Ons kenmerk
OD50 /
W.Z21.106812.01 /
D211208774

Onderwerp
Besluit buiten behandeling

Adres
Lokhorstweg 34 te Ermelo

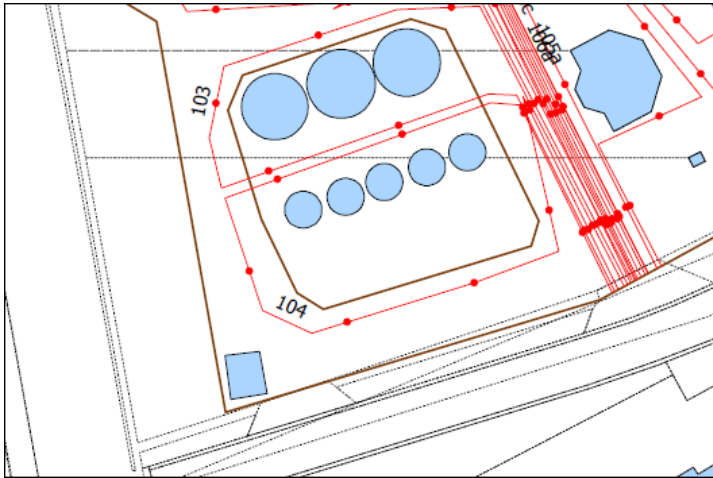
- Het maximaal geluidniveau is bij beoordelingspunt 14 waarschijnlijk niet goed berekend.

De rijroutes zijn namelijk te grof gemodelleerd: de puntbronnen liggen te ver uit elkaar, waardoor een te lage waarde kan worden berekend. Beter is het om uit te gaan van een maximale afstand tussen de puntbronnen van 1 meter.
